**SUPPORTO TECNICO ALL'OSSERVATORIO AMBIENTALE
PER LA COSTRUZIONE E L'ESERCIZIO DELLA
"TANGENZIALE EST ESTERNA DI MILANO"**

ISTRUTTORIA TECNICA

Piano di Monitoraggio Ambientale

CO07 (da gennaio a marzo 2014)

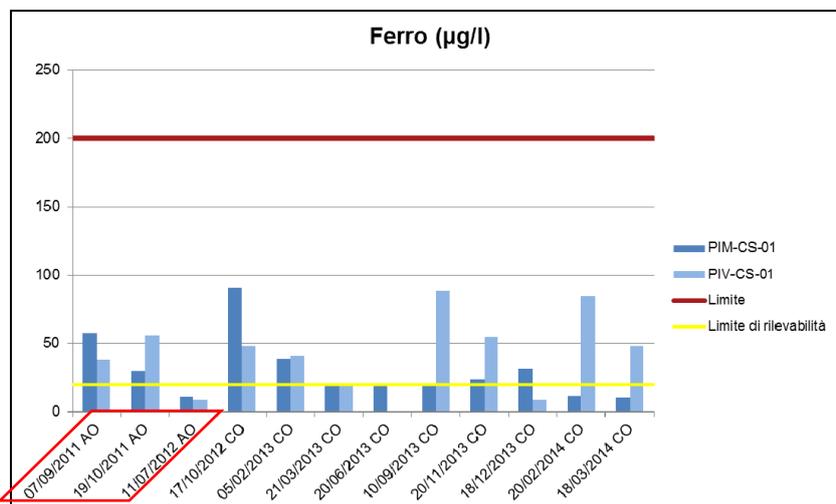
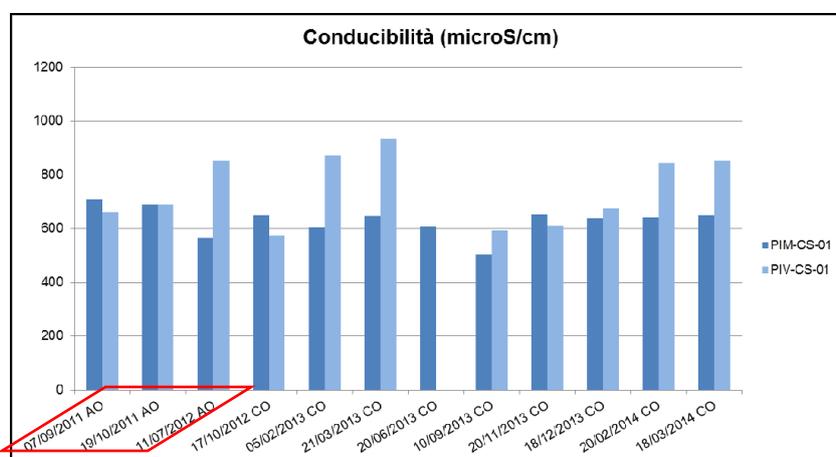
L'elaborazione dei dati attraverso il metodo VIP ha evidenziato il superamento della soglia di attenzione per il parametro Conducibilità in entrambi i campionamenti; per quanto riguarda il parametro Ferro invece si registra nel febbraio 2014 il superamento della soglia di intervento e a marzo 2014 il superamento della soglia di attenzione. I valori di concentrazione che hanno determinato tali anomalie sono riportati nella tabella seguente e nel caso del Ferro si attestano comunque al di sotto del limite normativo.

CTE, analizzando lo storico, rileva che i valori riscontrati presso il piezometro di valle sono per entrambi i parametri confrontabili con le concentrazioni determinate durante le campagne di AO, e quindi non ritiene imputabile alle lavorazioni tali anomalie. Di seguito sono inserite le elaborazioni grafiche:

I valori di Conducibilità della terza campagna di AO (853 $\mu\text{S}/\text{cm}$) sono molto vicini a quelli riscontrati durante la CO07; allo stesso modo le concentrazioni del Ferro nella prima (56 $\mu\text{g}/\text{l}$) e seconda (38 $\mu\text{g}/\text{l}$) campagna di AO sono confrontabili con quanto evidenziato nel secondo campionamento della CO07. Il primo campionamento sembrerebbe rilevare invece l'influenza delle lavorazioni.

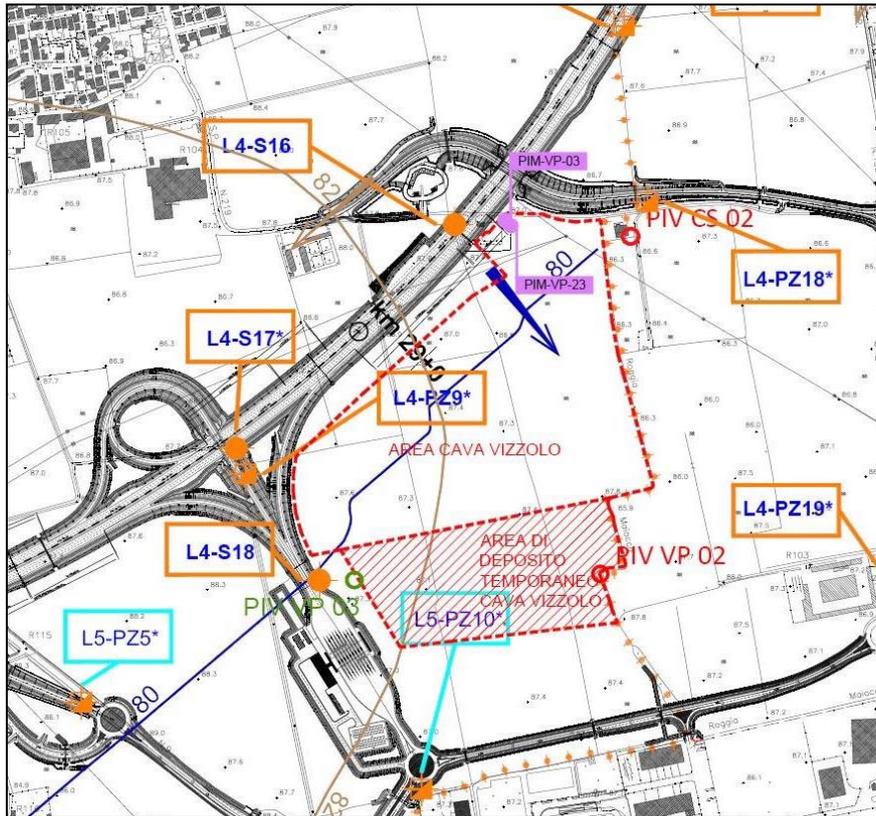
Inoltre, poiché la perforazione del piezometro di valle PIV-VP-03 è stata completata nel mese di marzo 2014, al fine di eseguire nel primo trimestre 2014 il monitoraggio della falda a valle della cava, si è utilizzato il piezometro di progettazione L4-S18 (non più disponibile dal trimestre CO08), posto nelle immediate vicinanze del piezometro di valle PIV-VP-03. Il secondo punto di valle il è PIV-VP-02. Nella figura sottostante è specificata la localizzazione dei punti:

Esaminando i dati si osserva una certa disomogeneità tra i valori di concentrazione ottenuti presso i tre punti di monitoraggio della cava. Per alcuni parametri infatti si riscontrano valori confrontabili tra le stazioni di una coppia, ma non dell'altra coppia. Nella seguente tabella sono riportati casi esemplificativi.

A conferma di quanto detto, l'elaborazione dei dati attraverso il metodo VIP ha evidenziato il superamento della soglia di attenzione per il parametro Ferro per la coppia PIV-CS-02 e PIV-VP-02, ma non per la coppia PIV-CS-02 e L4-S18.

Si rimane in attesa dei futuri campionamenti per verificare la significatività dei punti e delle relative associazioni monte/valle.
